RESOLUCIÓN No. DEIA-IA- 009 - 2020
De 28 de Enero de 2020

Por la cual se aprueba el Estudio de Impacto Ambiental (EsIA), categoría II, correspondiente al proyecto **CAMPUS GORGAS**, presentado por el **INSTITUTO CONMEMORATIVO GORGAS DE ESTUDIOS DE LA SALUD**.

ANEXO 10
PLANO DE EDIFICIO G-8 Y OTROS

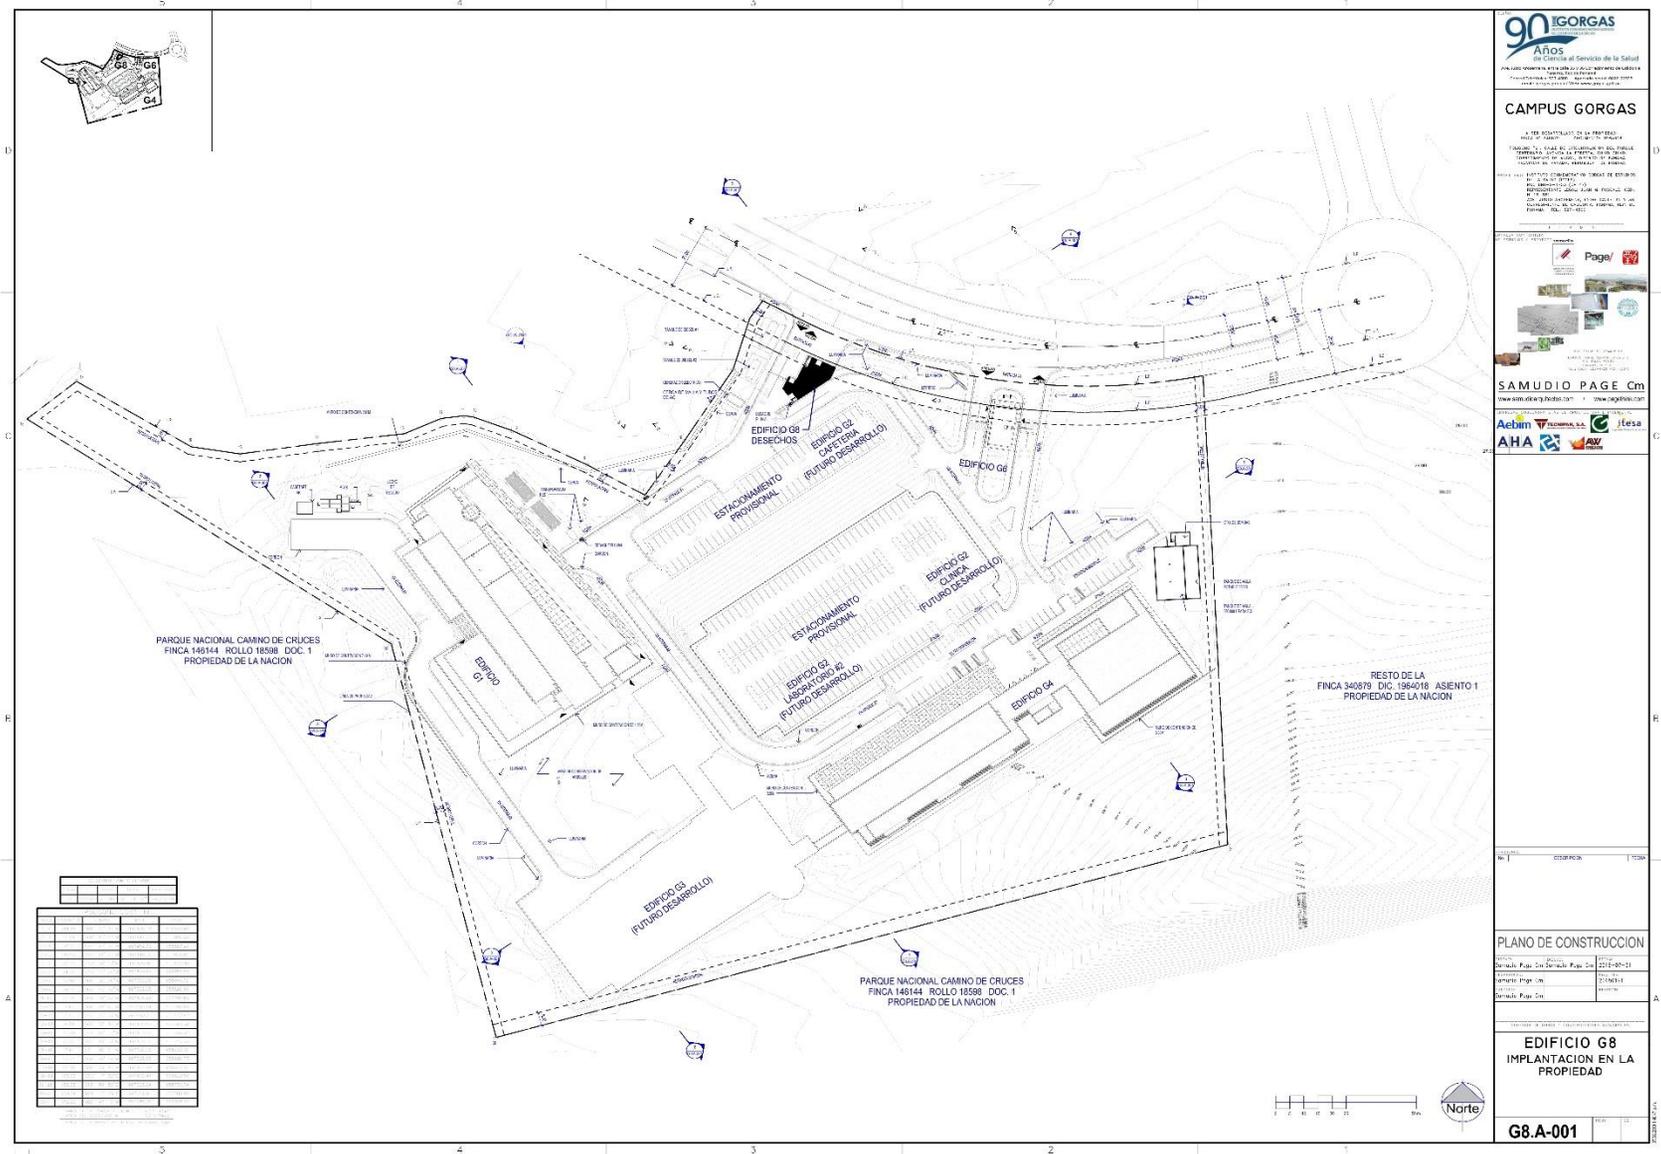
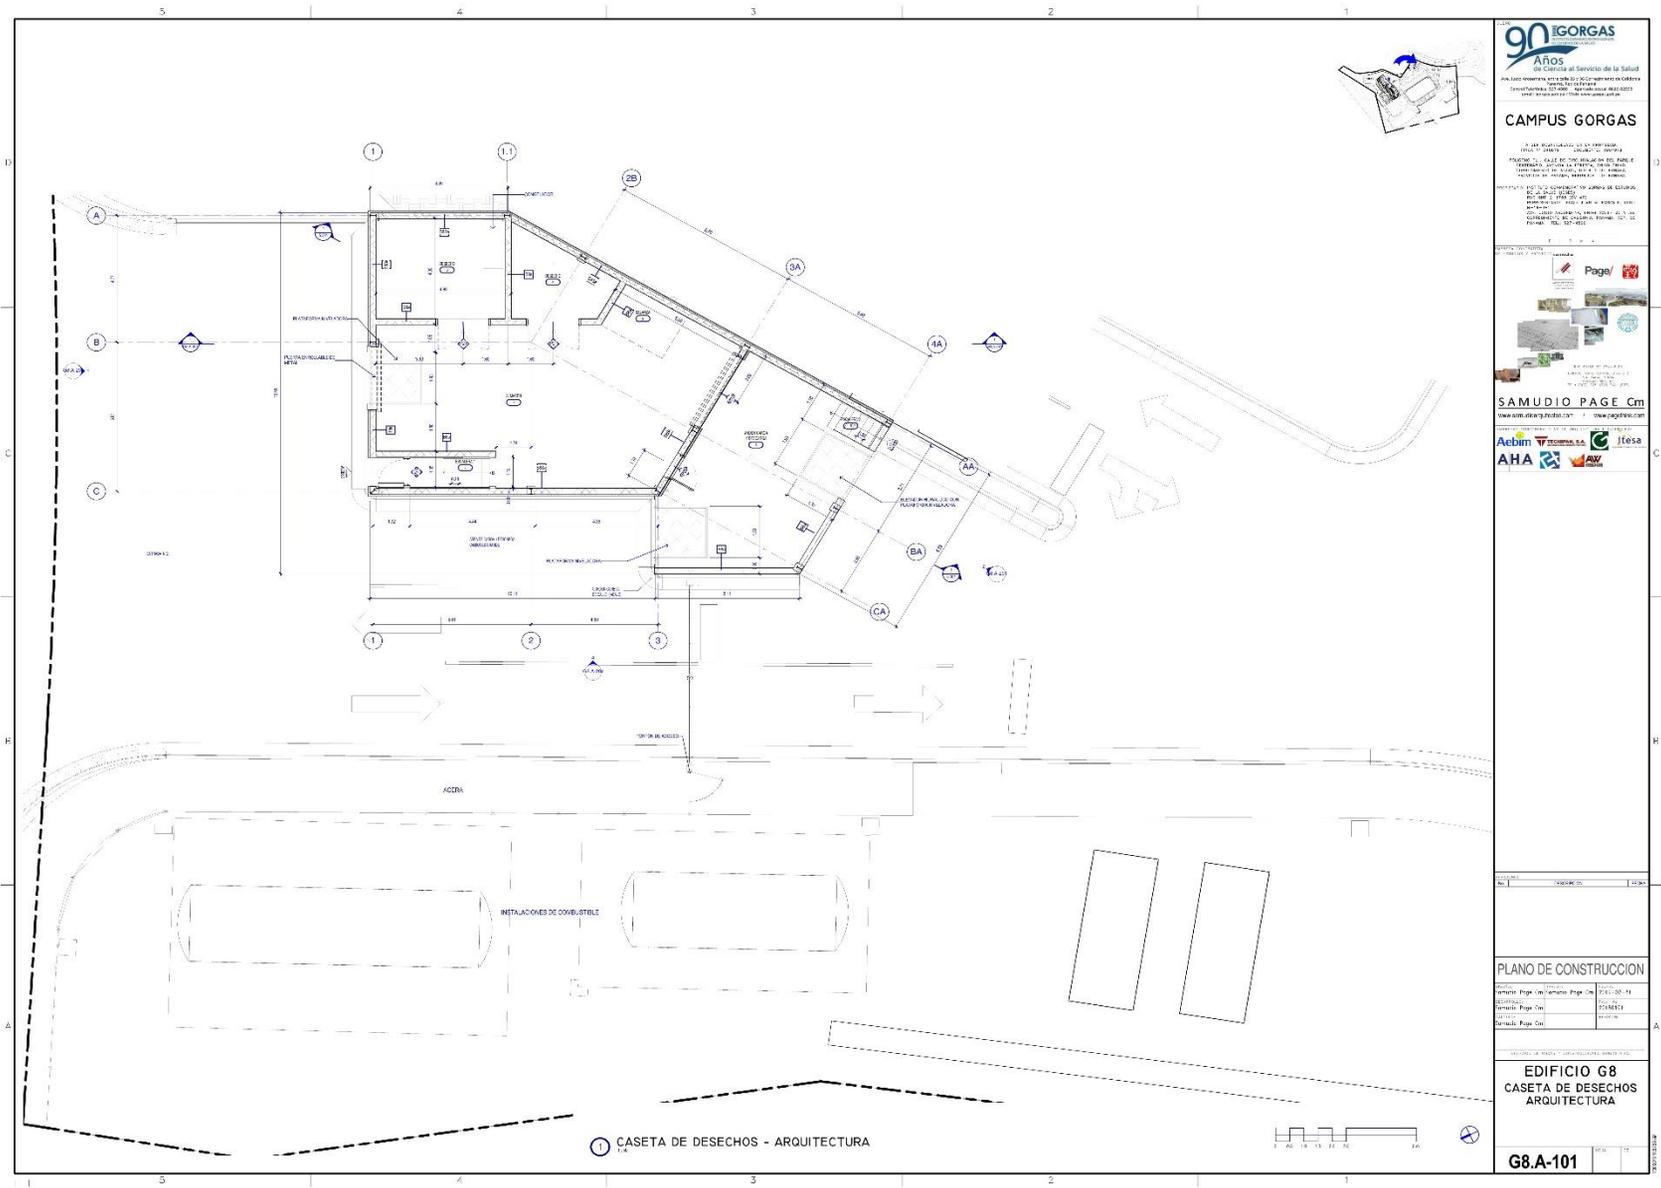
- a. Ampliar la descripción del “Edificio G8” en el punto 5.4 e indicar al grupo constructivo al que pertenece de acuerdo a la estrategia planteada por el ICGS.
- b. Presentar Planos de Localización General del total de instalaciones a construir, pues las incluidas en Anexo 15.7, solo es visible las instalaciones de la Fase I (G1, G4 y G6).

- **Respecto a la pregunta 8**, la cual hacía referencia ampliar la descripción del “Edificio G8, el promotor menciona: “...El edificio denominado G8 o “Caseta de Desechos” comprendido dentro de la Fase 1 de desarrollo del Campus corresponde a una arquitectura sencilla de aproximadamente 300m² en total, de los cuales 115m² aproximadamente consisten en área cerrada y el resto se reparte entre área abierta y área abierta cubierta en los andenes de carga y descarga y accesos. El edificio G8 presenta sólo planta baja y cubierta, y su fin es el de servir de centro de acopio de los desechos que se generarán en el complejo para su apropiada administración y manejo. Estos desechos una vez que lleguen a éste centro, ya vendrán esterilizados de los edificios principales, como parte de la operación normal de la facilidad. El edificio se ubica a la vez cercano al acceso a la vía
